PROGETTISTA		COMMESSA NQ/R23350	CODICE TECNICO -
	LOCALITÀ	ALTO TIRRENO		REL-VDO-E-11010
	PROGETTO	FSRU Alto Tirreno e Collegamento alla Rete Nazionale Gasdotti		Fg. 1 di 10

ISTANZA PER IL RILASCIO DELL'AUTORIZZAZIONE ALLA COSTRUZIONE E ALL'ESERCIZIO DELL'OPERA FSRU ALTO TIRRENO E COLLEGAMENTO ALLA RETE NAZIONALE GASDOTTI

RICHIESTA DI INTEGRAZIONI

COMUNE di VADO LIGURE
(Rif. Prot.16734/2023 + integrazioni del 19.09.2023)

Foto 1 – Stralcio planimetrico dall'ortofoto dell'allegato 3

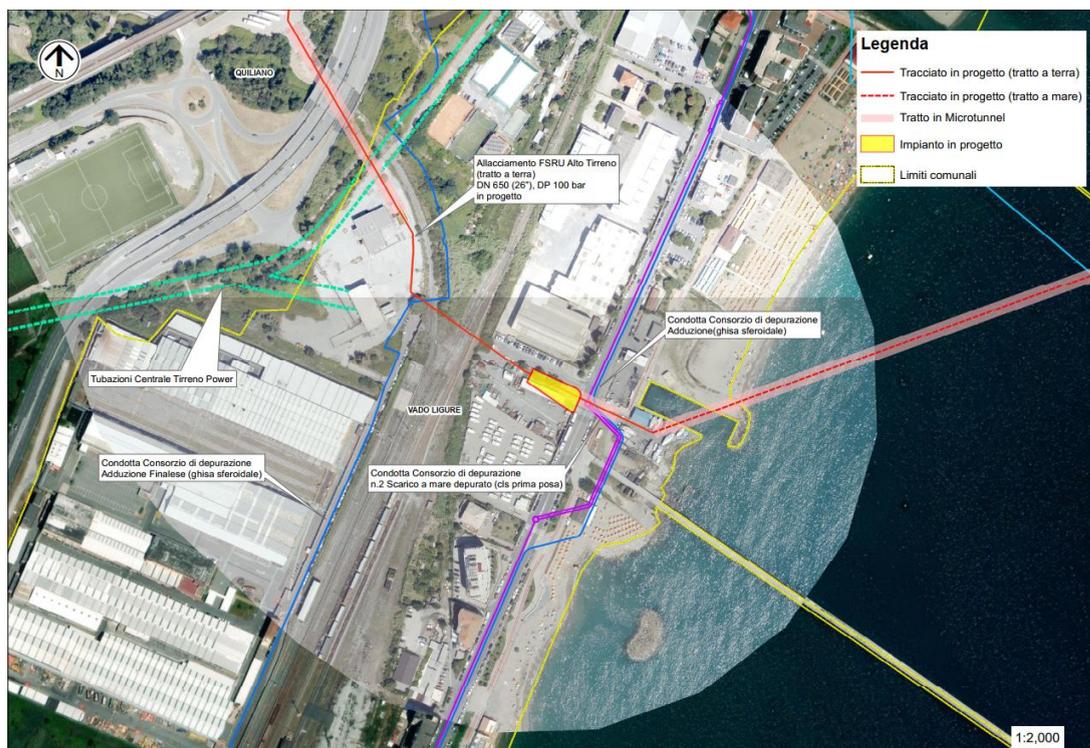
- 2.5 *“Si segnala che l’area di via Tecnomasio incrocio via Aurelia ed il mappale 581 è depressa rispetto al mare e quindi soggetta ad allagamento in caso di eventi meteorologici anche ordinari, in quanto è presente uno scarico sul mappale 581 assolutamente insufficiente. Si richiede pertanto uno studio sullo smaltimento delle acque meteoriche con progettazione e realizzazione di adeguate opere di scarico delle stesse.”.*

L'area (di via Tecnomasio incrocio via Aurelia e il piazzale corrispondente al mappale 581) prossima alla linea di costa, dal punto di vista morfologico è caratterizzata da pendenze limitate e la pavimentazione è praticamente impermeabile (pavimentazione asfaltata e cementata) (cfr. stralcio planimetrico di foto 1).

Queste caratteristiche, unitamente ad un insufficiente sistema di scarico delle acque piovane determinano l'allagamento dell'area in concomitanza con gli eventi piovosi intensi e di breve durata.

Nell'ambito della progettazione esecutiva e della costruzione del metanodotto le azioni che verranno effettuate sono le seguenti:

- Rilievo in campo per definire l'ubicazione e le dimensioni del sistema di scarico esistente (dimensioni e posizione dei tombini, dimensione e pendenze delle condotte di scarico, ecc.).
- Determinazione della massima portata pluviometrica da scaricare per mezzo di analisi idrauliche statistiche che si basano sui dati pluviometrici storici degli eventi piovosi intensi e di breve durata.
- Definizione progettuale del sistema di scarico (adeguamento dei tombini ed eventuale rifacimento della condotta di scarico).
- Verifica idraulica del nuovo sistema di scarico relativamente alla massima portata idraulica attesa.
- Costruzione delle opere di adeguamento per lo smaltimento delle acque piovane, da realizzare in concomitanza con i lavori di costruzione del metanodotto.
